Ref. MOPT-BCIE 2120-121120-03

Asunto: Respecto a No Objeción al Informe de Diseño Final emitida mediante Memorándum MOPT-VMOP-DPOP-ST-336/2020 por el Director de Planificación de la Obra Pública.

En referencia al proyecto "DISEÑO Y CONSTRUCCION: AMPLIACIÓN DE CARRETERA CA04S, TRAMO III: CONSTRUCCIÓN DE BY PASS DE LA LIBERTAD, ENTRE Km. 31.86 (CARRETERA CA04S) – Km. 35 (CARRETERA CA02W), DEPARTAMENTO DE LA LIBERTAD, ESTACIONES 2+480 a 4+873.59 (CONTINUIDAD POR CADUCIDAD DE CONTRATO)" y específicamente a su memorándum MOPT-VMOP-DPOP-ST-336/2020, de fecha 11 de noviembre del 2020, en el cual esa Dirección emite la **No Objeción** al diseño Final aprobado por la Supervisión y remitido a la DPOP por el Administrador del Contrato mediante memorándum MOPT-BCIE 2120-091120-05, y recibido en esa oficina 10 de noviembre del 2020, al respecto y tal como en la referida nota emitida por esta Administración,

Ilustración 4. Configuración de obras en taludes de toba.

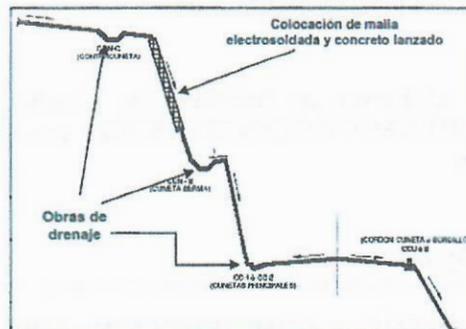
Los planos que corresponden a las obras de protección de taludes, contracunetas, cunetas y derramaderos, para el manejo de agua lluvia, agregarlos en el anexo 2. MA-2 Plano de Protección de taludes

Ilustración 6. Siembra de grama y zacate vetiver en taludes de relleno.

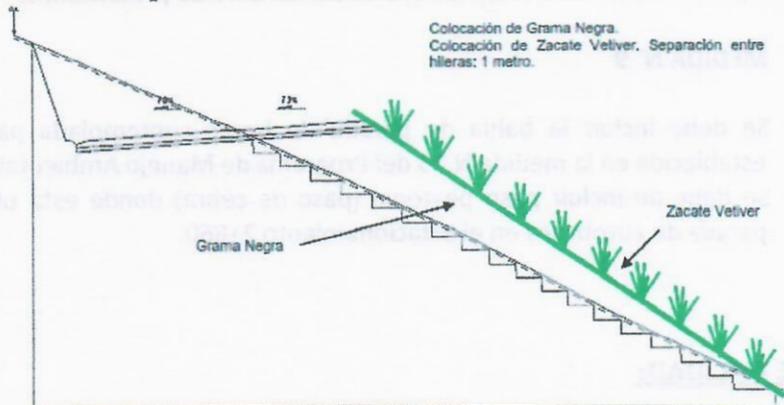
4. En la medida ambiental No. 6. El contratista indica que se realiza una Modificación a la medida ambiental. La cual no procede y se deberá

cumplir de acuerdo a la medida ambiental aprobada en la resolución del MARN. Agregar el método de siembra de grama negra, en esta actividad se sembrarán 19,590.97 m² de grama negra
Cumplir con lo indicado en la resolución MARN No. 19227-980-2018

Y cumplir con la indicación establecida en el PMA del contrato anterior, donde se indica el espaciamiento del vetiver.

Con relación al cambio solicitado, se indica que, estas solicitudes se realizan a través de nota oficial a fin de ser evaluado técnicamente, no obstante, es de tomar en cuenta que ya se tienen antecedentes de auditoria del MARN y del BCIE en las cuales se ha apreciado la siembra de vetiver y grama negra en taludes de relleno, por lo cual se debe cumplir con lo establecido en el permiso ambiental.
